Erfgoed Nota

Horende bij de omgevingsvergunning voor de herbestemming van het historische schoolgebouw gelegen te 5.1.2e , 5.1.2e te Retranchement tot fine dining, shop en bakkerij.

Voorwerp van de aanvraag:
Herbestemming, restauratie en uitbreiding van het oude Schoolgebouw te Retranchement (beschermd als Rijksmonument sinds 1998).

Er werd gevraagd om voorliggende erfgoednota opnieuw toe te voegen aan de omgevingsvergunning van juni 2024 met duiding van de gemaakte aanpassingen. Sowieso dient deze aangepaste erfgoednota samen gelezen te worden met de bundel 'Vragen Rijksdienst'. Alle toevoegingen staan in (23/06/2024) blauwe tekst (met uitzondering van de titels, deze stonden al blauw in het originele document).

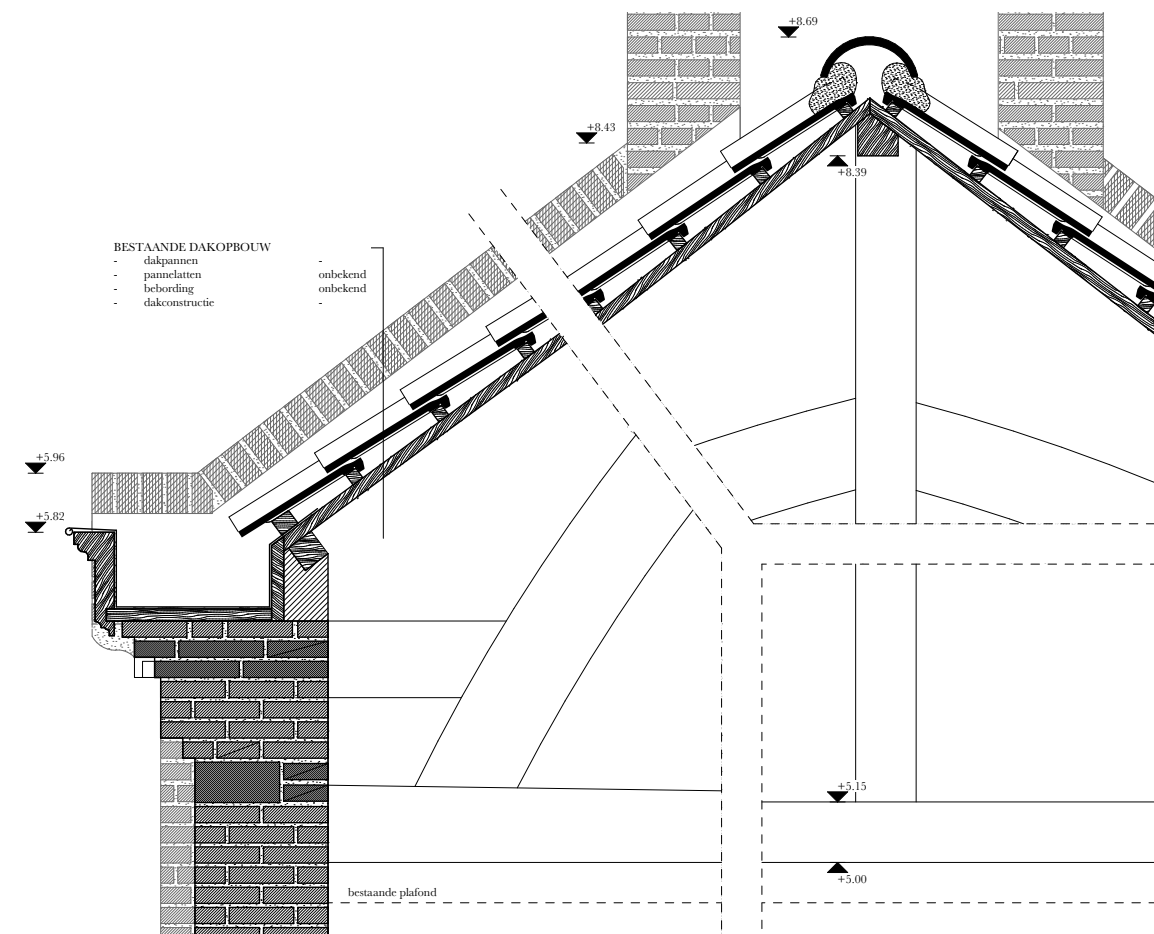
In de westelijke tipgevel zijn de bovenste twee ramen dichtgemetseld. Gezien de zolder een technische ruimte is wordt het voorlopig niet voorzien de raamopeningen terug te brengen en het schrijnwerk te reconstrueren.

Nieuwe technische snede dak thv breeding nest (aNNno architecten)

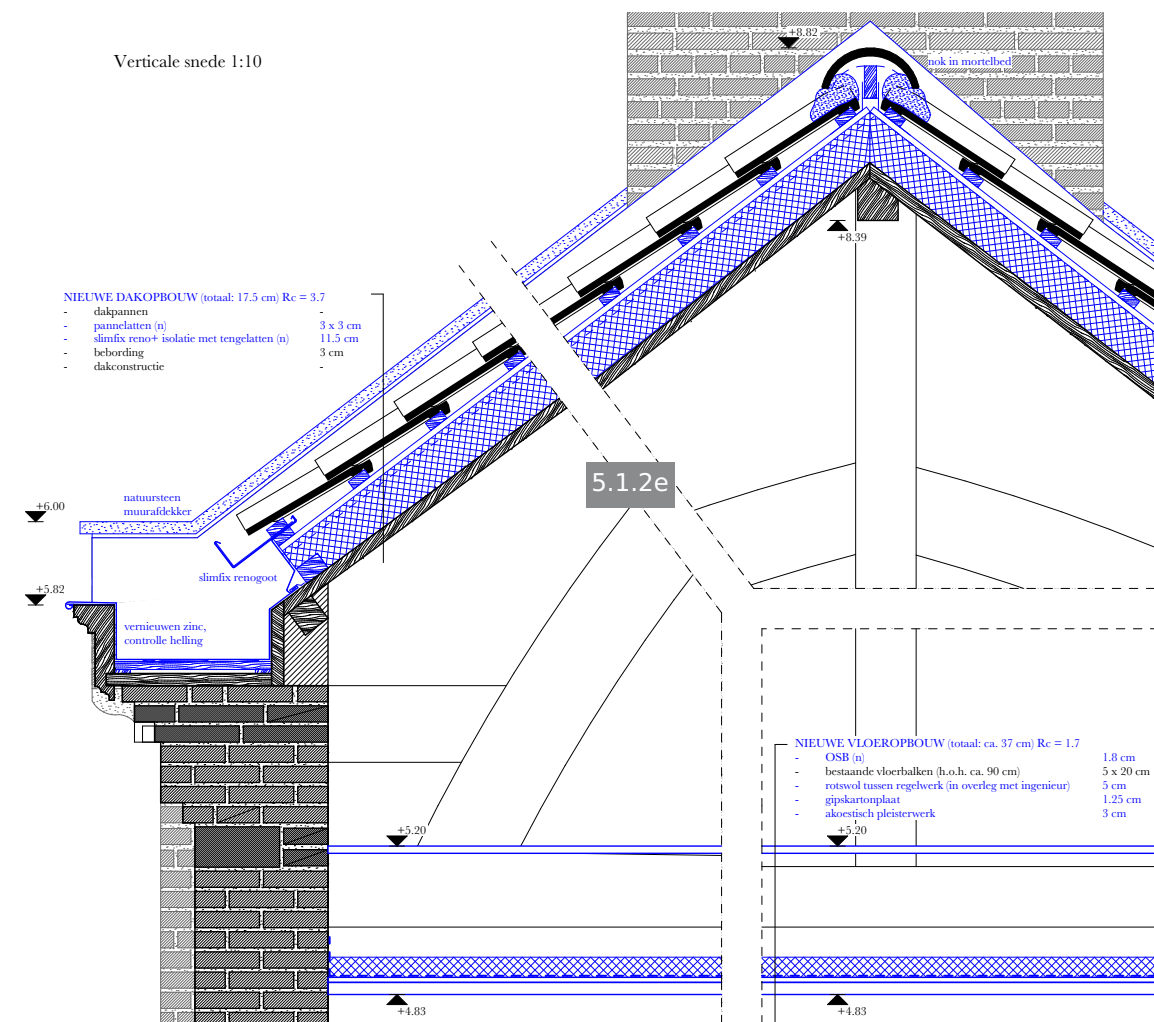
(23/06/2024) Isolatieconcept van het dak is gewijzigd. We verwijzen naar detail 11 in de detailbundel en punt 5.1 in de bundel 'Vragen Rijksdienst' waar dit onderzoek staat uitgeschreven.

De conclusie van dit onderzoek is dat het dak bovenop de bebording wordt geïsoleerd met 10cm EPS en er ter hoogte van de zoldervloer 5cm minerale wol wordt geplaatst. De dakvoeten worden niet geïsoleerd. Zie ook detail hiernaast.
